Cassetto zero gradi troppo freddo

Dovuto ai problemi che sorgevano negli apparecchi a zero gradi, la fabbrica ha realizzato alcune modificazioni a partire dalla n. di serie 422xxxxxx per risolvere tali problemi riguardando temperature troppo basse nei cassettei a zero gradi.

Fig. A

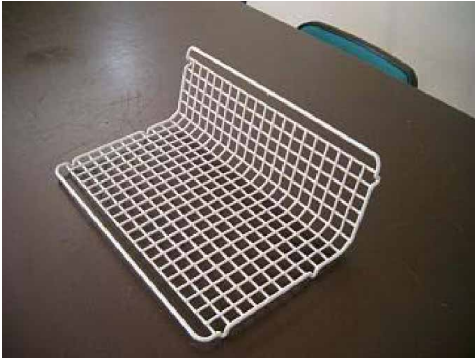
Quantità	Descrizione	N. di ric.	Fig.
1	Elettronica di indicazione nuova	43 24 20	
1	Griglia, filo morbido cassetto superiore	43 24 21	A
1	Griglia, filo morbido cassetto inferiore	43 24 22	B
1	Separatore, filo morbido cassetto superiore	43 24 23	C
1	Cassa protettiva, passaggio d'aria modificato	43 24 24	D
1	Protettore di polistirolo modificato	43 24 25	E

Il separatore vecchio non è più adoperabile.
